改善箇所説明図

不具合の内容

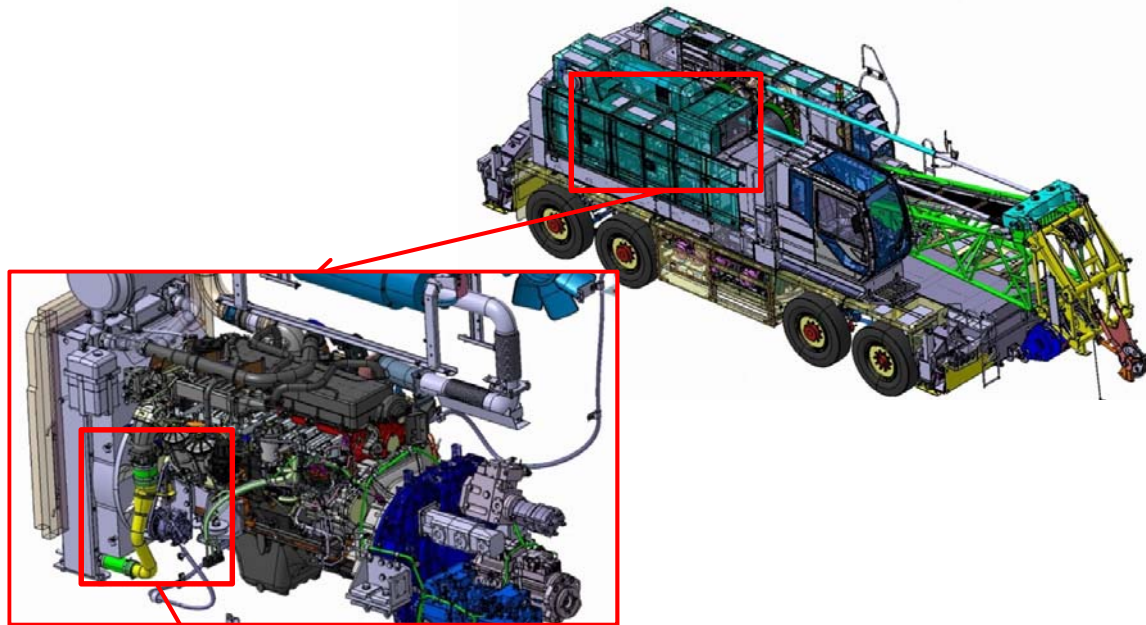
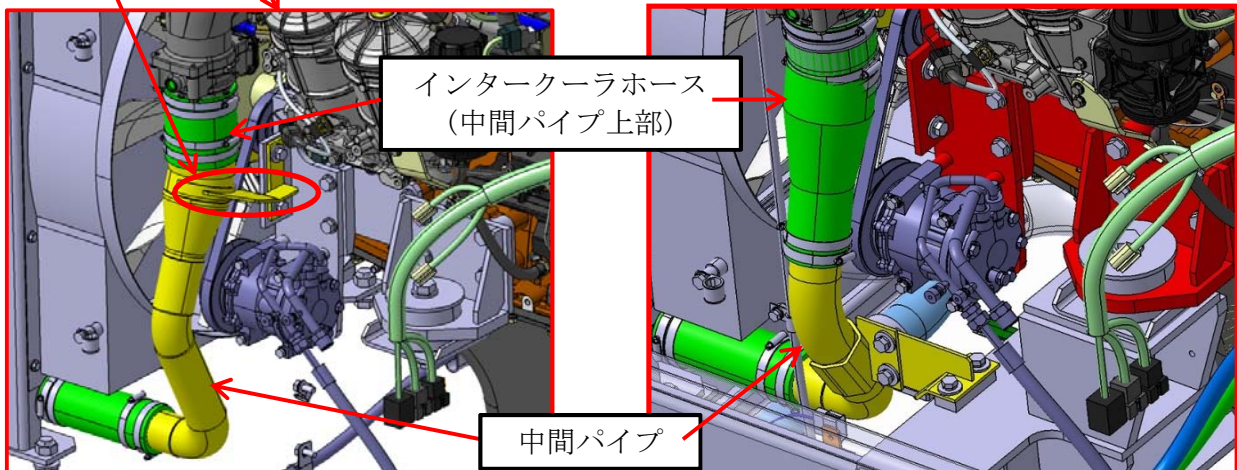
ホイール・クレーンの過給器において、インタークーラホースをつなぐ中間パイプの固定ブラケットの形状が不適切なため、エンジン振動等により、固定ブラケットが折損することがある。そのため、インタークーラホースから中間パイプが抜け、過給圧力が低下してエンジン出力が低下し、また、排出ガスが基準値を満足しなくなるおそれがある。

全車両、中間パイプ及びインタークーラホース（中間パイプ上部）を対策品に交換し、適切な固定方法に変更する。

チューブの形状により識別する。
